Progettazione e Coordinamento	Progettazione Elettromeccanica	<b>Ing. Giovanni Cis</b> Tel. 349 0737323 E-Mail: giovanni.cis@ingpec.eu				
Studio Ambientale	Progettazione Strutturale	<b>Ing. Leo Baldo Petitti</b> Tel. 329 1145542 E-Mail: leobaldo.petitti@ingpec.eu				
Studio Naturalistico	Dott. Forestale Lupo Corso Roma, 110 71121 Foggia E-Mail: luigilupo@libero.it	Studio Archeologico				
Studio Geologico	Dott. Pasquale G. Longo Via Pescasseroli 13 66100 Chieti	Studio Agronomico	Dott. N. D'Errico Via Goito 8 71017 Torremaggiore (FG)			Studio Idraulico
				Studio Acustico	Arch. Marianna Denora Via Savona 3 70022 Altamura (BA)	
Proponente	<b>TE GREEN DEV 1</b> Via Mike Bongiorno, 13 - 20124 - MILANO (MI) C.F. e P.IVA: 03048630218			EPC	 Via Monte Nero, 84 20135 Milano (MI) Tel. +39 0832 458918 - P.IVA 10813580965	
Opera	<b>PROGETTO PER UN IMPIANTO DI PRODUZIONE AGROVOLTAICO INTEGRATO DA REALIZZARSI NEL COMUNE DI MANFREDONIA (FG) IN LOCALITA' "BORGO FONTE ROSA"</b>

Oggetto	Folder MR4V6F8_Progetto definitivo.zip					
	Nome file MR4V6F8_INT_R01_Rev0_Risposta_integrazioni					
	Descrizione elaborato Risposta integrazioni MITE prot. 0113631 del 19-09-2022				ELABORATO <b>R 01</b>	
00	07 O

*Individuazione dei ricettori vicini all'impianto*

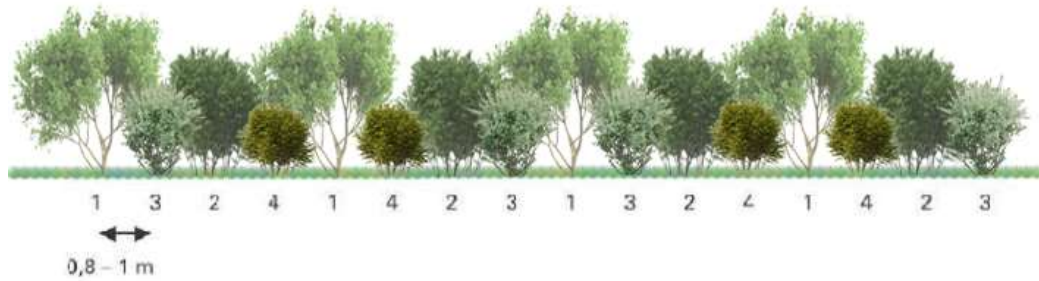
**2b produrre simulazioni/fotoinserti dell'impianto che consentano di valutare l'impatto visivo dell'opera su questi recettori.**

Per ciascun recettore, per il quale è ipotizzabile una potenziale presenza stabile di persone, è stata effettuata una fotosimulazione ante e post la realizzazione dell'impianto.

I recettori interessati sono indicati con le lettere A – C – D – E – F – L - N

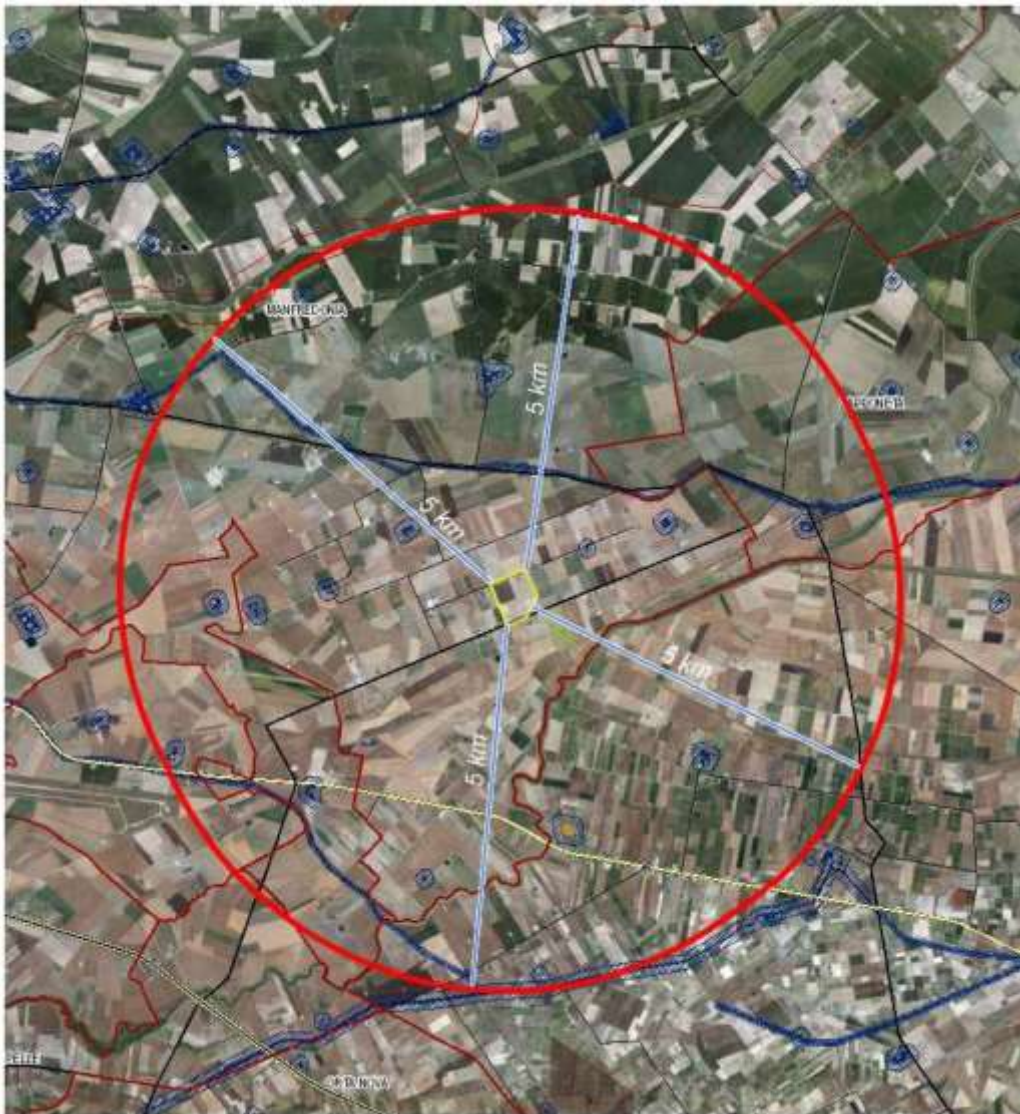
**3.a. fornire un documento aggiornato che descriva il possibile effetto cumulativo con tale ed altri eventuali progetti realizzati, progetti provvisti di titolo di compatibilità ambientale e progetti per i quali i lavori di realizzazione siano già iniziati (Regione Puglia – Det. Dir. Servizio Ecologia 6 giugno 2014);**

Le aree tematiche previste dalla DGR 2122/2012 sono le seguenti:
